## Á ÁREA FUNCIONAL DE INDUSTRIA E ENERXÍA DA DELEGACIÓN DO GOBERNO DE GALICIA (EA0040576)

**Asunto: Alegacións á solicitude de autorización administrativa previa e ao estudo de impacto ambiental do parque eólico Baro e da súa infraestrutura de evacuación, promovido pola mercantil « Mowe Eólica 1, S.L.U. » (Referencia do expediente IP (AAP-DIA)-«PEol-970 BARO» .**

*Figura 7 Parque eólico Baro e os parques eólicos en tramitación e autorizados/en funcionamento sobre o Ámbito BIC do Camiño Norte, Ruta da Costa (en marrón)*

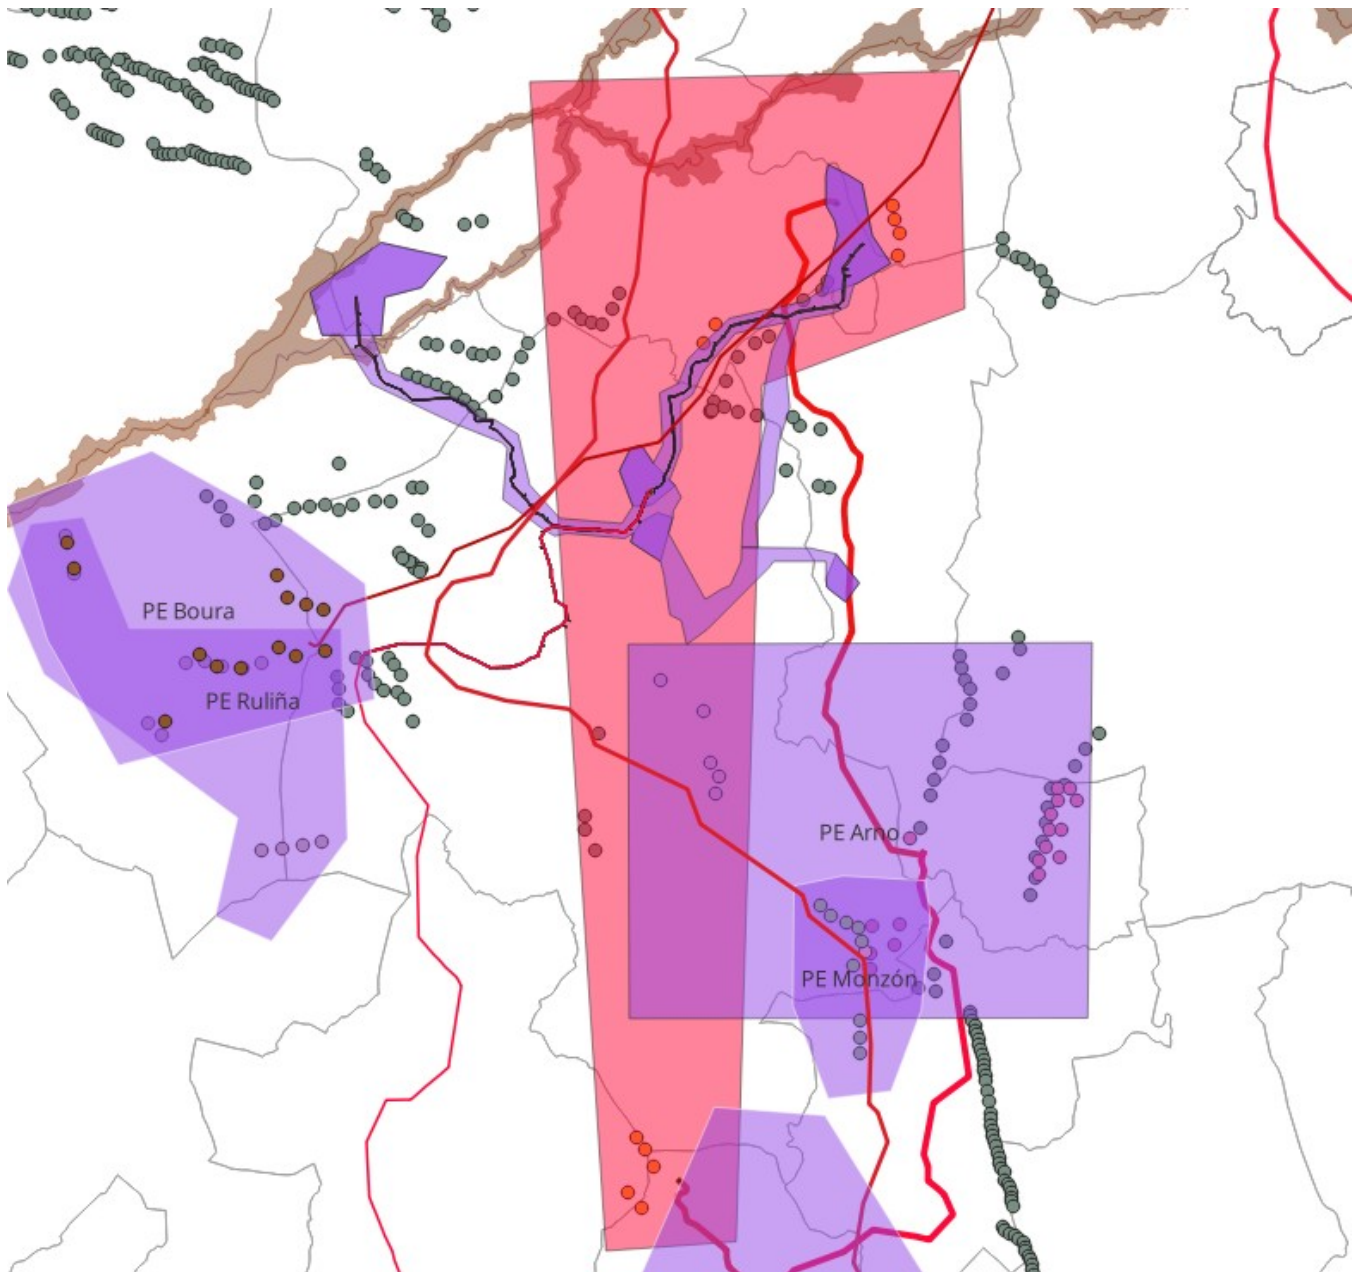
No estudo de impacto ambiental non se fai unha avaliación do impacto sobre o Camiño de Santiago e outros elementos patrimoniais de forma exhaustiva. A implantación deste parque eólico e o parque eólico Vilamalafronser afectaría de forma moi negativa á conservación da vía de peregrinación.

Tanto a declaración da UNESCO, como a de Ben de Interese Cultural (BIC), imponen a protección e conservación do Camiño Norte en toda a súa autenticidade e integridade, tal como declaran os informes de ICOMOS-UNESCO. A implantación deste parque eólico vulneraría gravemente a propia definición legal do Camiño de Santiago consagrada na Lei 3/1996, do 10 de maio, de protección dos tramos dos Camiños de Santiago.

Figura 8. Parque eólico Baro sobre a Infraestructura Verde e de Conectividade e Restauración Ecolóxica

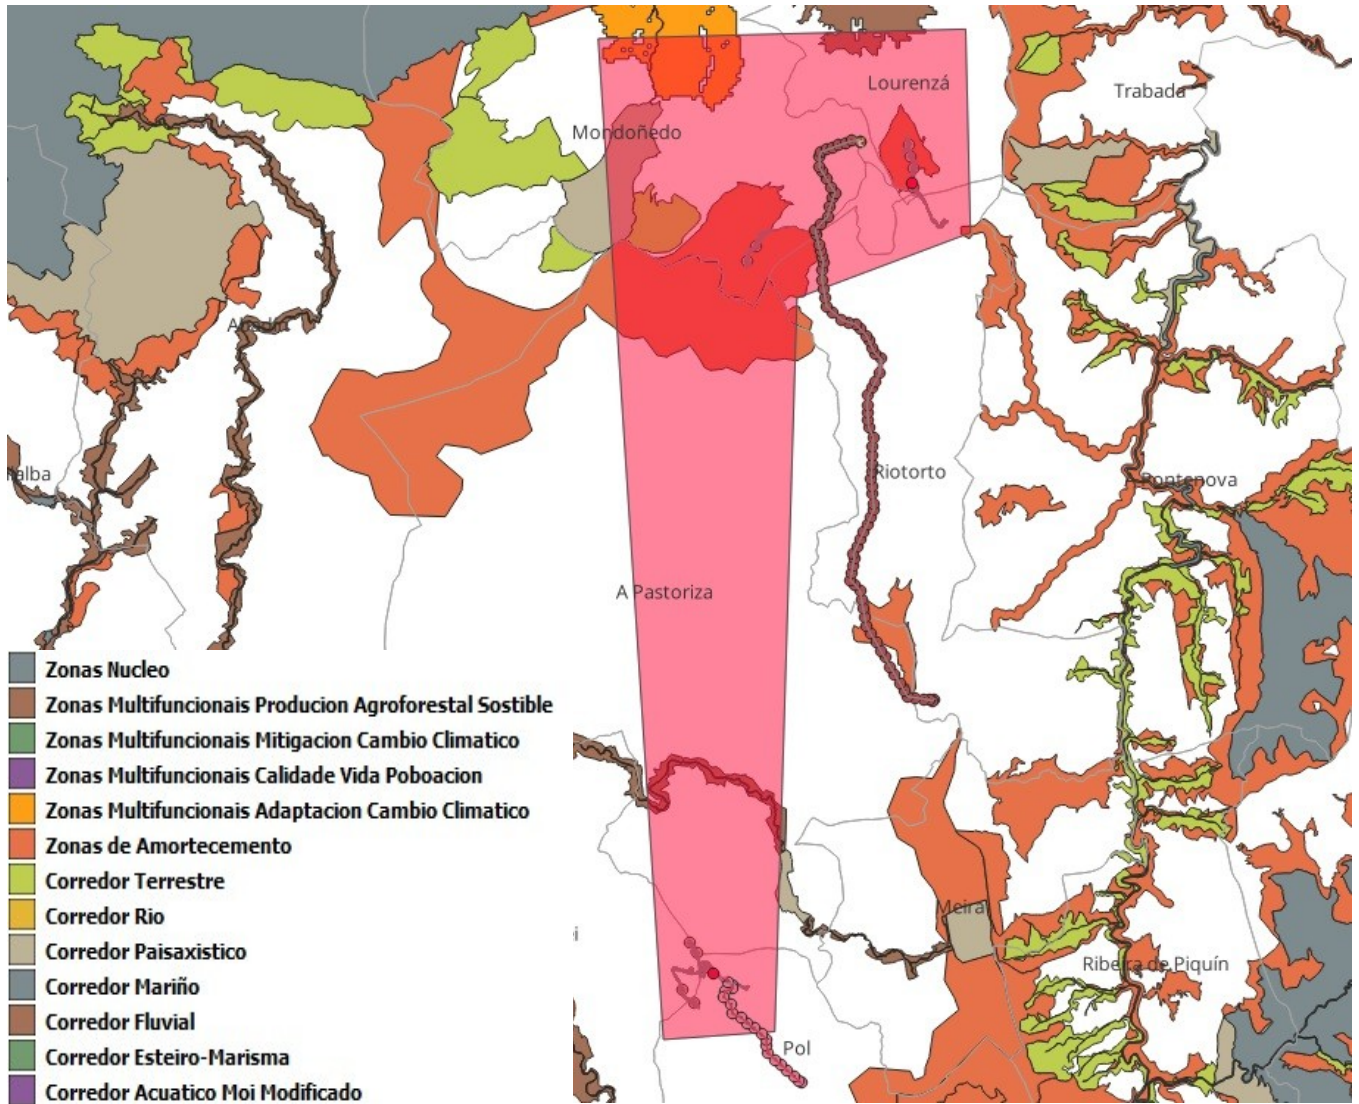
Así tal e como se recolle na figura 8, as infraestruturas do módulo Baro Norte, así como parte da liña de evacuación Baro Norte, atravesarían zonas declaradas dentro da infraestrutura verde como zonas de Amortecemento.

Figura 9. Parque eólico Baro en relación aos durmidoiros de millafre real e a zona de campeo de 12,5Km

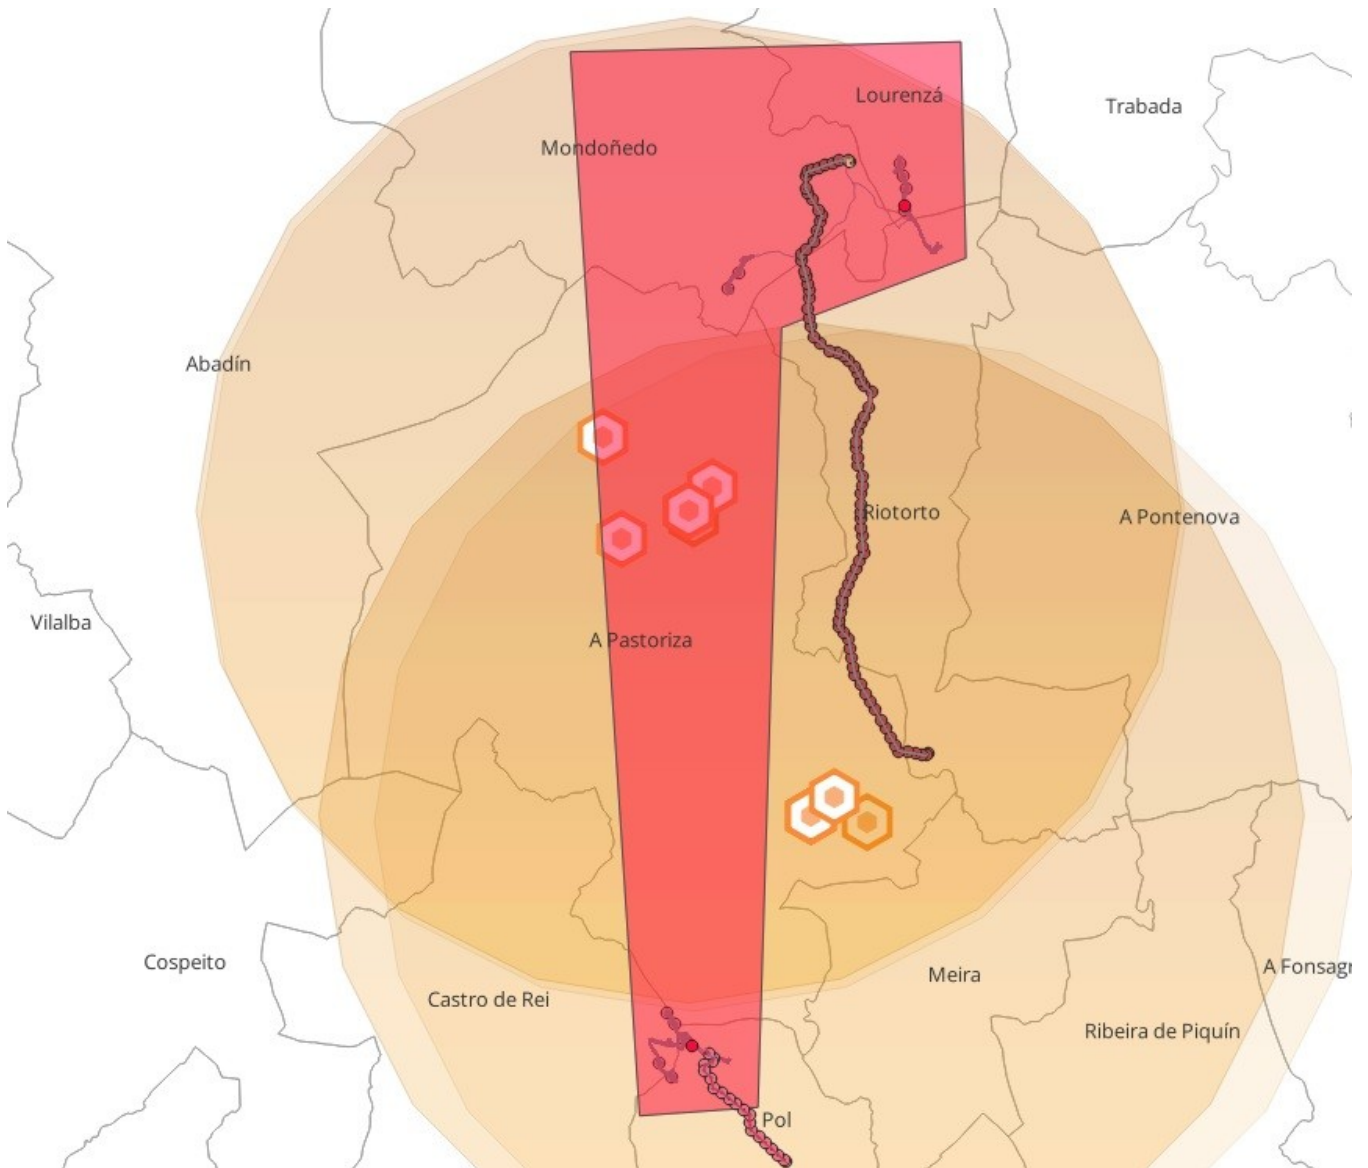
Na figura 9 localízanse os durmidoiros incorporados no censo (punto hexagonal), así como a franxa de 12,5Km de campeo e forraxeo ao redor do durmidoiro.

Así o aeroxenerador MR01 estaría localizado a menos de 1Km do durmidoiro Bretoña - A Marofa, o MR02 a 1382,28m, o RB04 A 2032,17m o RB03 a 2465,58m, RB01 a 2825,45m, RB02 a 2850,54m, VD01 3915,60m, VD02 4137,55m, é dicir 8 aeroxeneradores localizaríanse a menos de 5Km do durmidoiro de millafre real Bretoña - A Marofa..

Figura 10. Parques eólicos autorizados e en funcionamento (puntos grises) en tramitación ( poligonais violeta) e arquivados (gris) en relación aos durmidoiros de millafre real e a zona de campeo de 12,5Km (en laranxa)

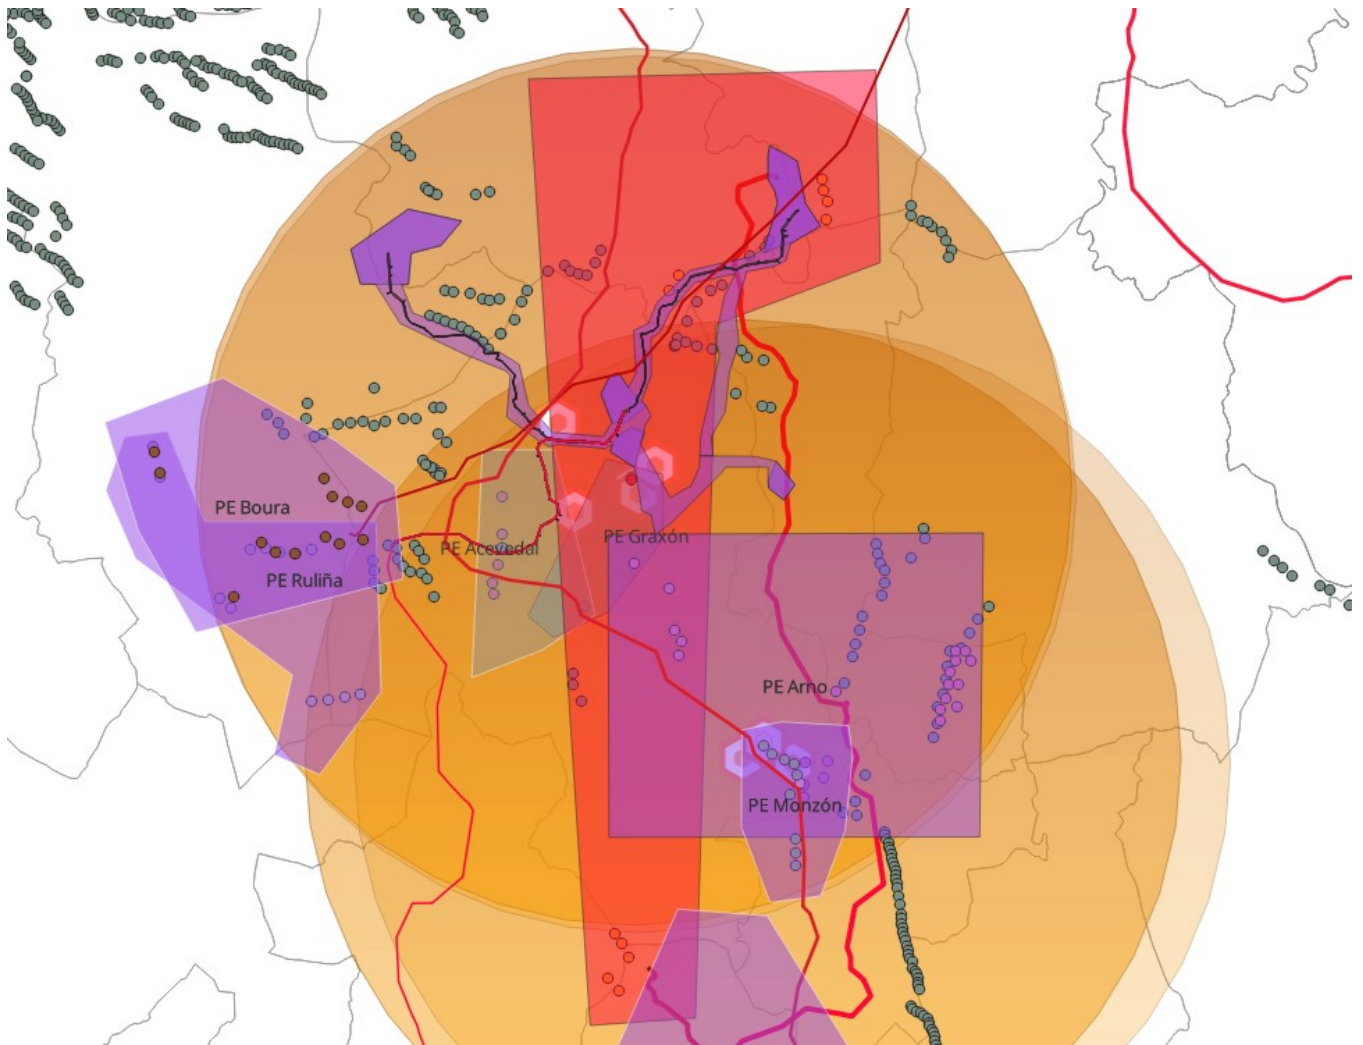
Este parque eólico suporía un obstáculo máis aos parques eólicos xa instalados na zona. Na figura 10 amósanse os parques eólicos autorizados ou en funcionamento (puntos grises), e os parques eólicos en tramitación coa poligonal en violeta.

Hai que ter en conta que a Xunta de Galicia, informou negativamente a declaración de impacto ambiental dos parques eólicos Acevedal e Graxón<sup>5</sup> principalmente pola afección ao millafre real, cuxas poligonais (en gris na seguinte imaxe) superpóñense coa parte central da poligonal do parque eólico Baro.

*Figura 11. Parques eólicos nun radio de 10 Km desde a poligonal do parque eólico Baro (en vermello). En violeta amósanse os parques eólicos en tramitación, as liñas vermellas son as liñas de alta tensión de*

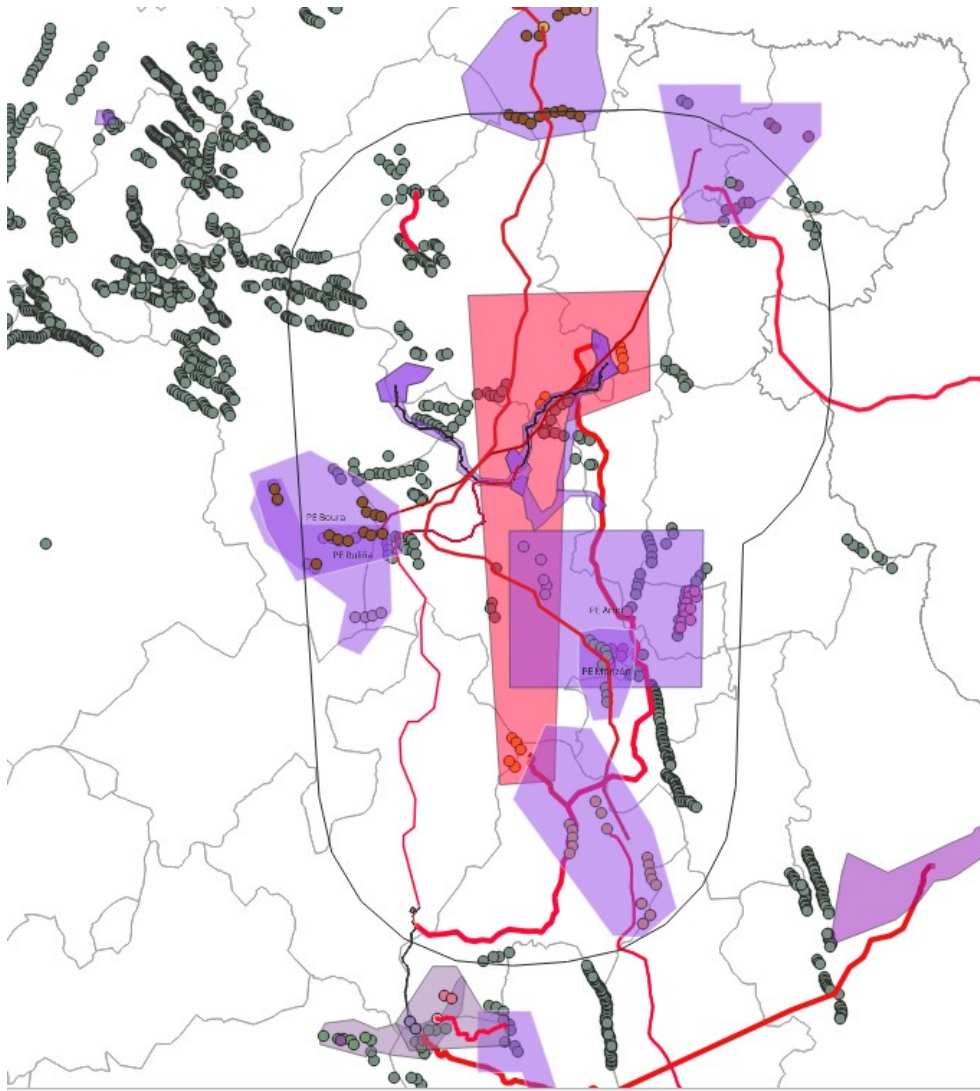
**DÉCIMA. Sobre a inadecuada avaliación dos efectos acumulativos e sinérxicos.** Na avaliación dos impactos sinérxicos non se consideraron os parques eólicos que están sendo tramitados actualmente como os parques eólicos Boura, Ventisca e Monzón e as súas liñas de evacuación (PEol-337AC), que contan con declaración de impacto ambiental favorábel, nin os parques eólicos en tramitación como o PE Arno (PEol-931) (co que comparte liña de evacuación) e o PE Vilamalafroñser (PEol-916).

Non se avalían os impactos sinérxicos de todos estes parques eólicos, en ningún dos proxectos, e que poderían chegar a autorizarse simultaneamente sen que foran avaliados o impacto no seu conxunto. Este é outro dos motivos polos que deberían de considerarse como un único parque eólico, cun único estudo de impacto ambiental, no que se avaliasen o impacto conxunto de todas estas infraestruturas en tramitación.

*Figura 12. PE Baro e parques eólicos autorizados e en tramitación no entorno próximo, así como as liñas de evacuación en tramitación*

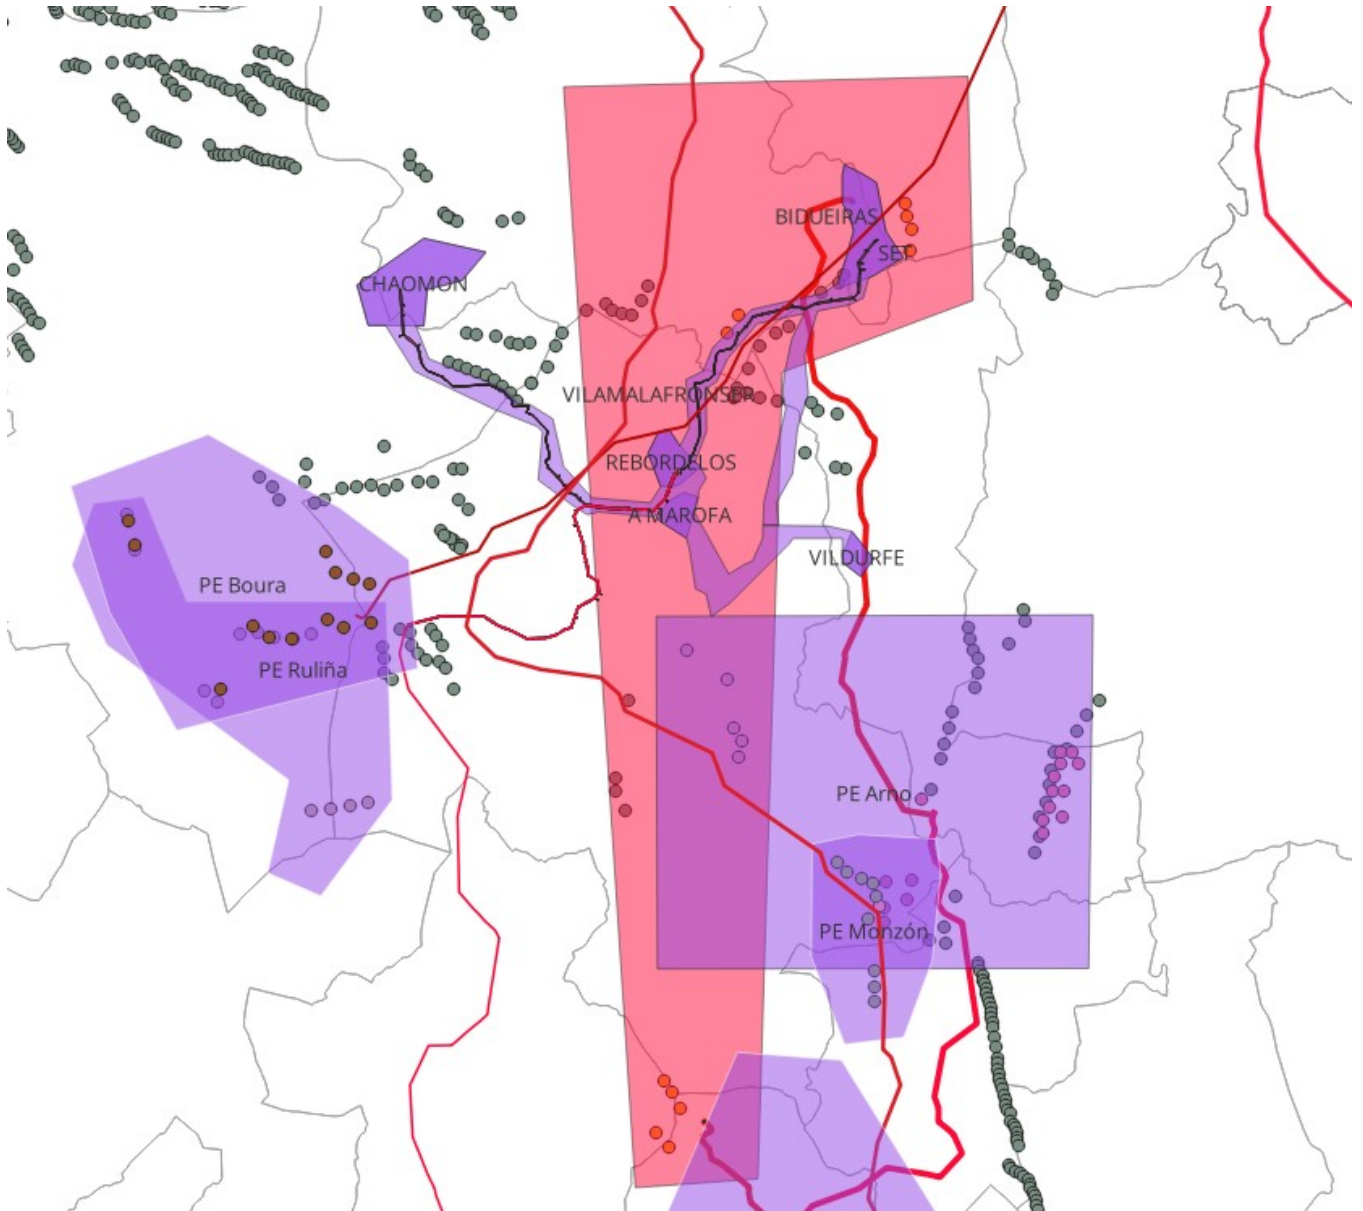
En calquera caso, o proxecto básico verbo do que alegamos e, en particular, o estudo de impacto ambiental, non se acomete adecuadamente unha avaliación acaída de impactos acumulativos e sinérxicos, especialmente daqueles derivados da acumulación de parques eólicos e das súas liñas de distribución e transporte nun mesmo espazo (maior efecto barreira, impacto visual, ruídos, etc.).

A falta de planificación pon de manifesto a maraña de liñas eléctricas de alta tensión tramitadas por separado, e cuxos impactos sinérxicos non son avaliados en ningún proxecto.
